名古屋高速道路の栄出入口、西渡り線及び南渡り線の整備に関する意見交換会（第二回）について

1. 開催概要

日 時：令和3年1月15日（金） 午後6時30分～午後8時30分
場 所：名古屋市公会堂 4階ホール
出席者：26名

【六番南出入口追加の都市計画変更時(H17)の計画交通量と交通量の割合の推移】

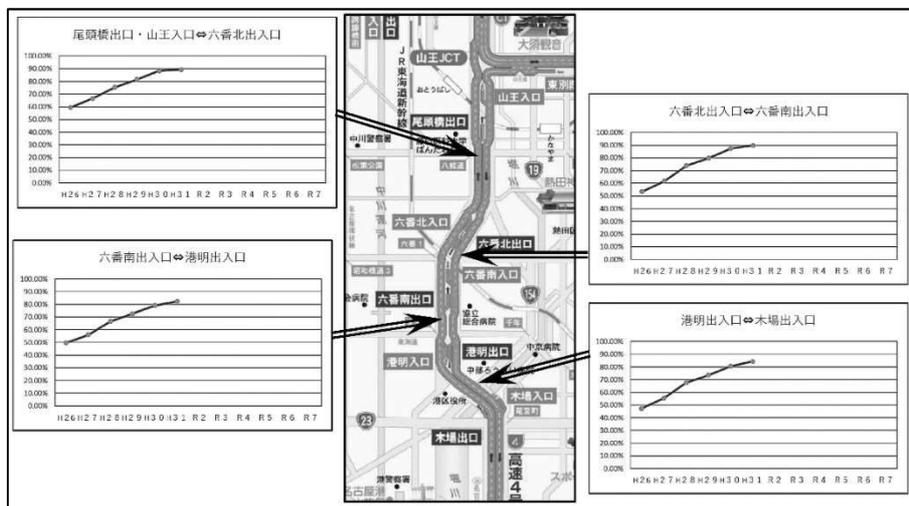
質問18 車の保有率と交通量は絶対比例する。また、パーソントリップ調査には日本人の平均年収が下がっていくことは考慮されていない。また、電気自動車になれば、高くなるからみんな買えなくなる。なぜこのような付加価値のある重大な情報をパーソントリップ調査に入れないのか。こういう数字を入れもしないで、10年後20年後100%オッケーですと言える数字なのか。行政側が出す数字は半分以上外れている。

回答18 直近の名古屋高速道路の都市計画変更である平成17年度の東海線の六番南出入口追加時の将来交通量については、おおむね計画通りに交通量が伸びております。
